针对近期有分部反馈GC、H、E、A3等柜机机型由于进风格栅位置磁铁较小导致空调进风格栅与出风框位置配合间隙较大的现象，特做售后维修操作指引：

中国营销总部售后管理部

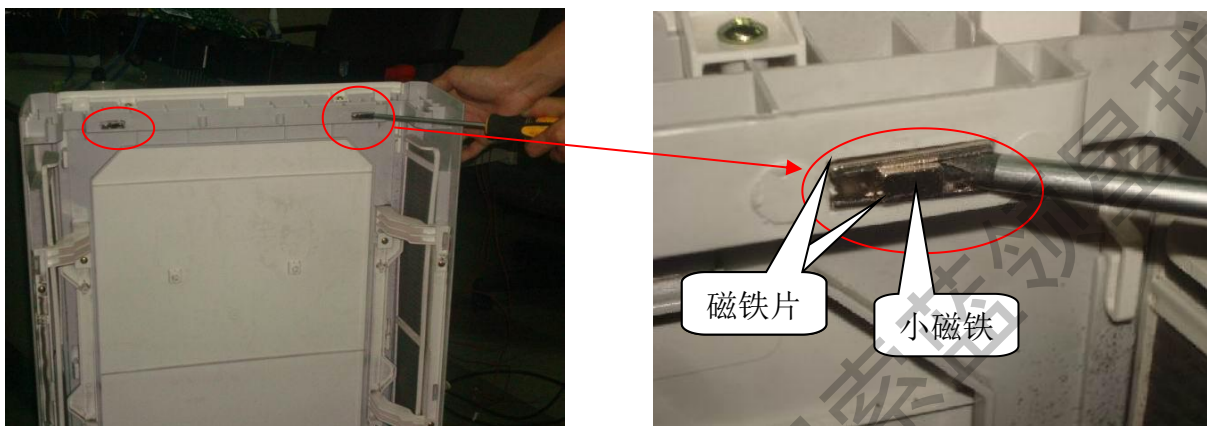
1、取下空调进风格栅，使用口径较小的螺丝刀将进风格栅内侧顶部磁铁槽中的两块小磁铁取出，如下图所示：

2、将进风格栅上原有的两个磁铁片放入磁铁槽中后并分开（注意：操作过程中请将进风格栅放置到干净的纸皮或者柔软的物料上面，避免操作过程中划伤进风格栅表面），具体如下图所示：

3、将新申请的大磁铁（编码：201243300053）放入到磁铁槽中，并将大磁铁卡在两块磁铁片中间，如下图所示：

4、装回整改后的进风格栅部件，确认空调进风格栅与出风框之间间隙是否得到改善。
特此指引！
